VYSVĚTLENÍ ZADÁVACÍ DOKUMENTACE Č. III

Název veřejné zakázky:	Revitalizace zimního stadionu v Třebíči
Evidenční číslo ve VVZ:	Z2023-045285
Evidenční číslo zadavatele:	23030027
Druh veřejné zakázky:	Stavební práce
Režim veřejné zakázky:	Nadlimitní režim
Druh zadávacího řízení:	Otevřené řízení
Název zadavatele:	Město Třebíč
Sídlo zadavatele:	Karlovo nám. 104/55, 674 01 Třebíč
IČO zadavatele:	00290629
Právní forma zadavatele:	801 - obec nebo městská část hlavního města Prahy
Zastoupení zadavatele:	Milošem Hrůzou, místostarostou, pověřeným k podpisu smlouvy na základě usnesení zastupitelstva města č. 9/5/ZM/2022 ze dne 20.10.2022
Adresa profilu zadavatele:	https://zakazky.trebic.cz/

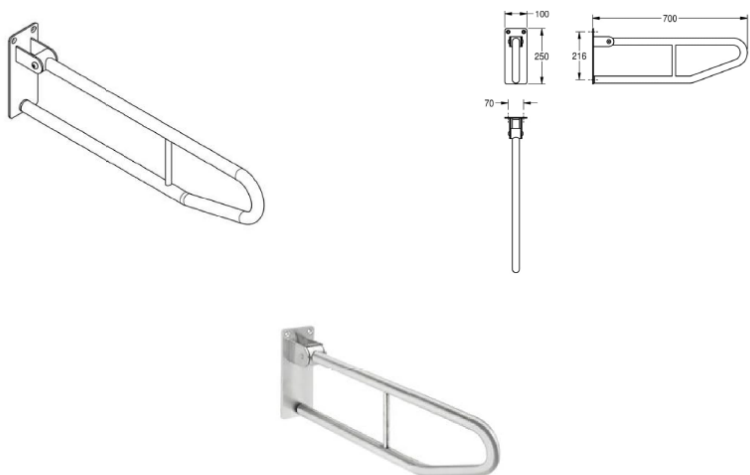
Žádáme o doplnění informací ke gastro vybavení. Bližší specifikace v položkách s označením 17a, 34 – nápojový automat na výrobu kávy.

Doplněna specifikace následujících položek v soupisu stavebních prací, dodávek a služeb:

17a	Nápojový automat na výrobu kávy (Vestavný mlýnek na zrnkovou kávu, připojení na mléko, možnost výroby latte, cappuccino, apod, možnost napojení na vodu + nádržka na vodu, vysoká kvalita výroby i při velké produkci, zabudovaný program čištění a proplachu, velká nádoba na vodu i odpad, vyměnitelná tryska na mléko, nastavitelné množství vody na přípravu kávy)	max. možný 550x600x500	2,9 kW
-----	--	---------------------------	--------

34	Nápojový automat na výrobu kávy (Vestavný mlýnek na zrnkovou kávu, připojení na mléko, možnost výroby latte, cappuccino, apod, možnost napojení na vodu + nádržka na vodu, vysoká kvalita výroby i při velké produkci, zabudovaný program čištění a proplachu, velká nádoba na vodu i odpad, vyměnitelná tryska na mléko, nastavitelné množství vody na přípravu kávy)	max. možný 550x600x500	2,9 kW
----	--	---------------------------	--------

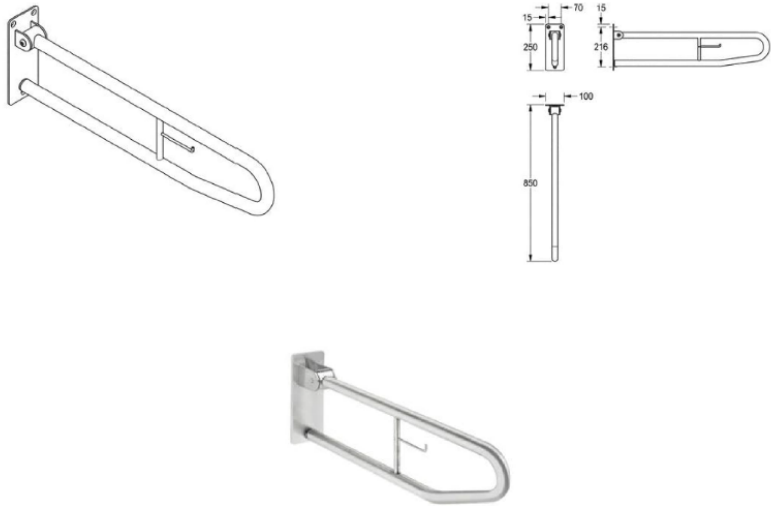
Žádáme o prověření rozdílu položek s označením MO.50a a MO.51a. Obě madla mají uvedený shodný text – sklopné madlo s držákem toaletního papíru k montáži na stěnu. Podle ilustračního obrázku se zná, že držák toaletního papíru má pouze prvek MO.51a. Co je tedy platné?

Zadavatel uvádí, že v textu došlo k administrativnímu pochybení, platí tedy obrázek, sklopné madlo MO.50a je bez držáku na toaletní papír.

Výkaz železobetonových schodišť

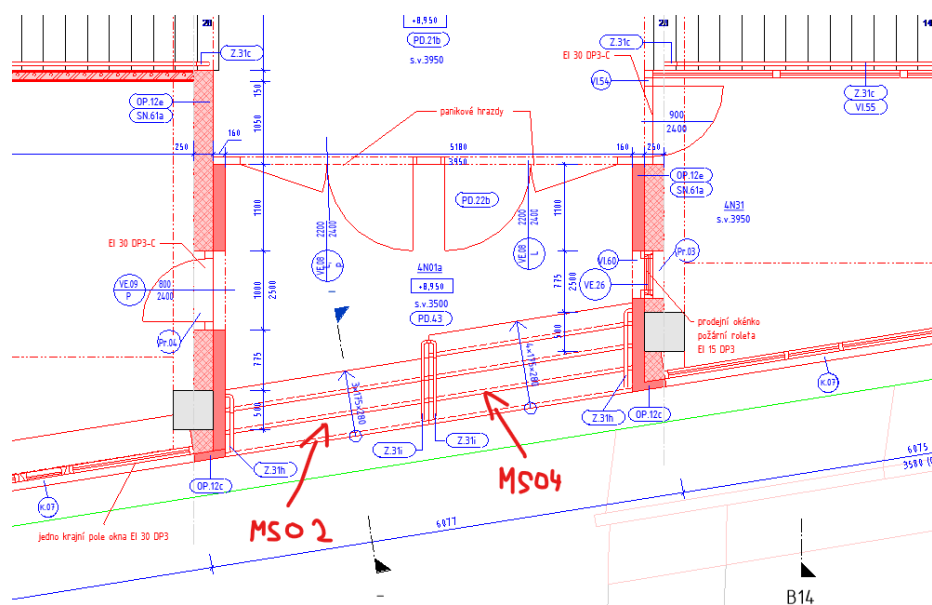
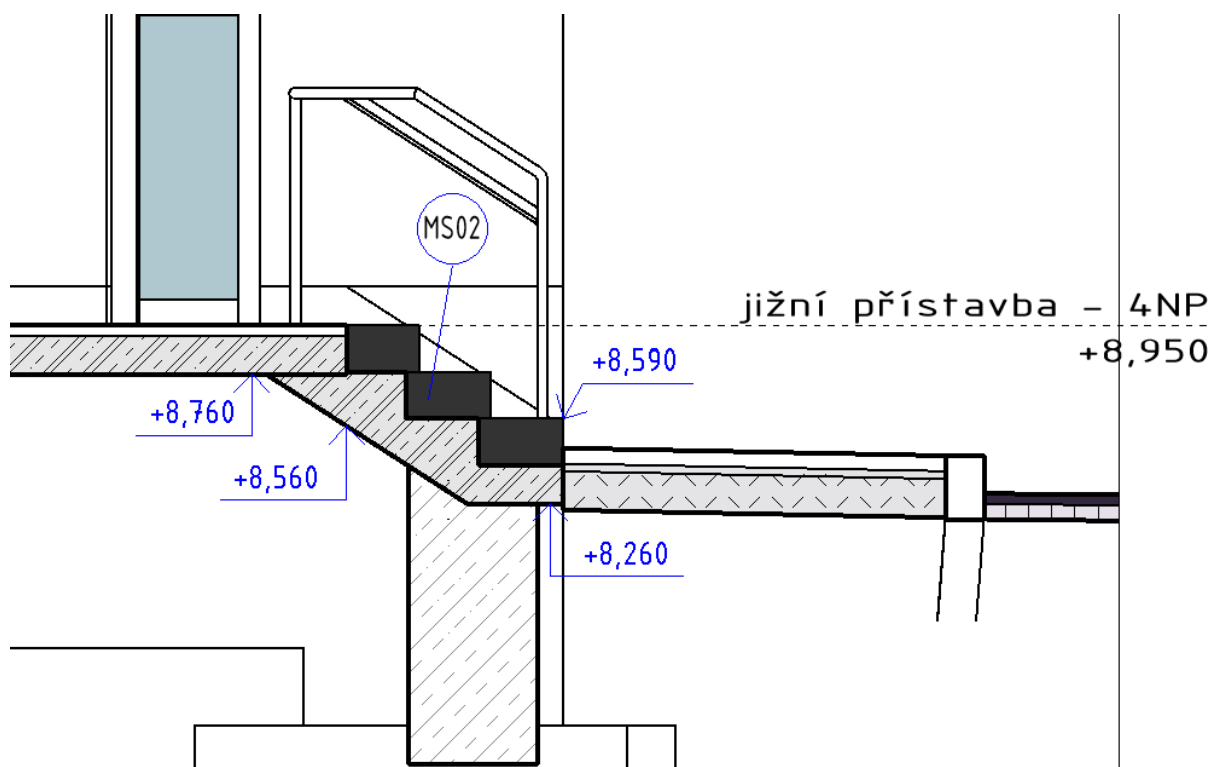
Výkaz ŽB schodišť je uveden např ve výkrese „D-01-02a-13 - Pudorys 2NP“. Chápeme-li dobře část kcí je monolit a část prefa. Výměry prefa částí ve VV a PD souhlasí. Výměry v PD (tabulka) nesouhlasí s výpočtem prvků ve VV.

Který díl podkladů máme uvažovat jako pravdivý? VV nebo PD?

Chápeme správně, že schodiště ozn MS01-MS17 jsou zčásti monolit a z části prefa? Nenešli jsme rozkreslení prvků v PD ani řezy v daných místech. Stavebně konstrukční část některé části neřeší a ve výkresech nezobrazuje (např. místnost 4N01a).

Zadavatel uvádí, že platí hodnoty uvedené ve výkazu výměr.

Monolitická část je ta spodní a se shora jsou prefabrikované stupně. Zadavatel přikládá obrázek pomocného řezu tímto místem spolu s barevně vysvětlenou tabulkou.

D.01.01c.01 – technická zpráva

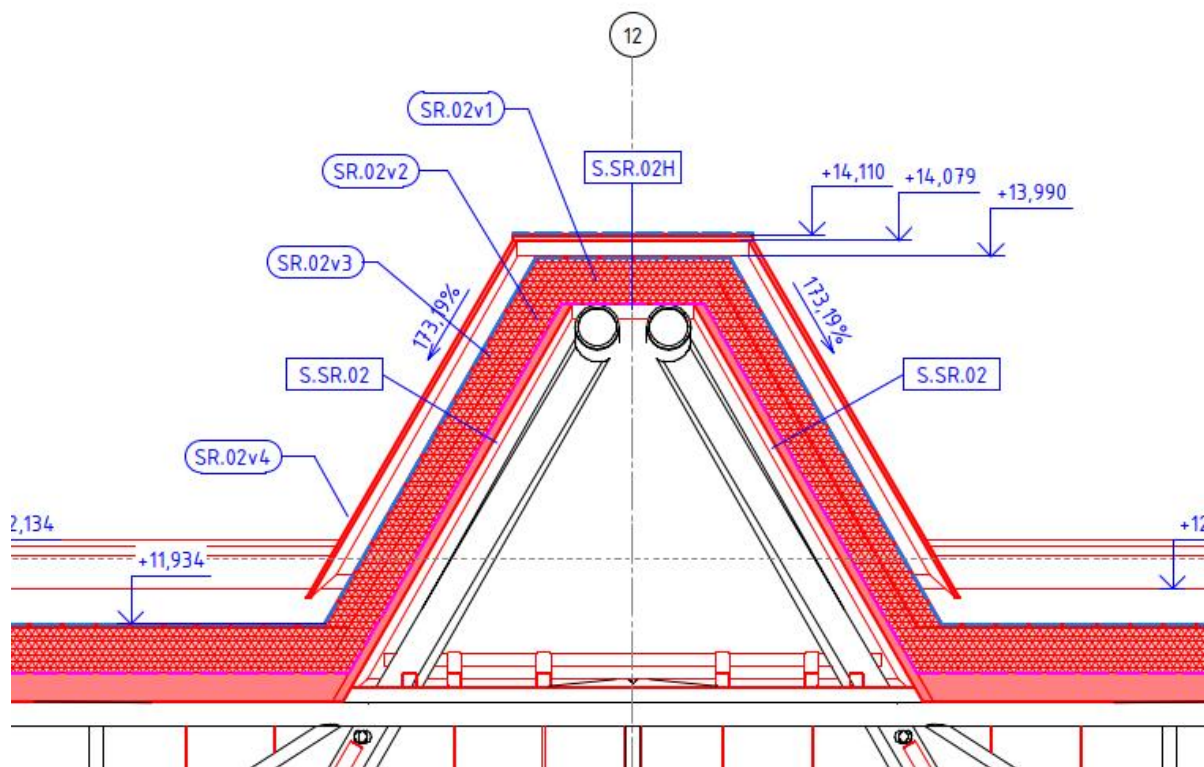
a) TZ D-01-01c-01, str.17 střecha – Nová skladby střech viz Skladby konstrukcí ve výkresové části PD – dle soupisu členění projektu a seznamu příloh jsme nenašli přílohu s názvem „Skladby konstrukcí“. Našli jsme D.01.01c.29 Skladby – zde jsou sepsány skladby S.SR.01; S.SR.02; S.SR.02H; S.SR.03; S.SR.04; S.SR.05 –ve skladbách je odkaz „Přesná specifikace skladby je patrná z výpisů prvků“ a v popisu skladeb není žádný rozlišovací kód (např.TR4, SR.02.4, PL1, TP01, TP03, TR3, TR1a, TR1b, TR2) tak jak je uvedeno ve VV u položek montáže a dodávky střechy. Nalezli jsme pouze SROV.02 4 – u skladby SR02 jako SROV.02v4.

- Odkaz v textu „Skladby konstrukcí“ – všeobecný odkaz na všechny možné skladby konstrukcí, které jsou součástí projektu – pro staveře srozumitelné

- Odkazy ohraničené obdélníkem a ve tvaru řetězce „S.XX.XX“ jsou všeobecné skladby skrz kompletní souvrství – celou skladbu konstrukce – a to včetně nosné kce

– v tomto případě trapézový plech, který je součástí stavebně-konstrukčního řešení – nikoli architektonicko-stavebního řešení – jedná se o obvyklé rozdělení konstrukcí v projektu – žádný nestandardní postup – skladba má „informativní“ charakter

- Například – S.SR.01 – vysvětlení
 - S. – označení, že se jedná skladby celého souvrství
 - SR. – že se jedná o střechy
 - 01 – pořadové číslo
- Na většině výkresů je legenda odkazů – snad vše vysvětlující
- Odkazy ohraničené oválem/kružnicí odkazují na prvky a detailně rozepsané stavební konstrukce řešené v ASŘ – bez nosné části – v tomto případě bez trapézu, který je součástí SKŘ
- Například – SR.01 – vysvětlení
 - SR. – že se jedná o střechy
 - 01 – pořadové číslo
- Označení skladeb a prvků v ASŘ je synchronizované
 - Skladba (rám obdélník) S.SR.01 = SR.01 stavební prvek (rám ovál)

- Nosné konstrukce, a to včetně trapézových plechů, jsou součástí stavebně-konstrukční části
- Statik / konstruktér / projektant – v projektu vlastní oddíl SKŘ – vlastní způsob označování konstrukcí – nezávisle na ASŘ – v projekční praxi standardní postup
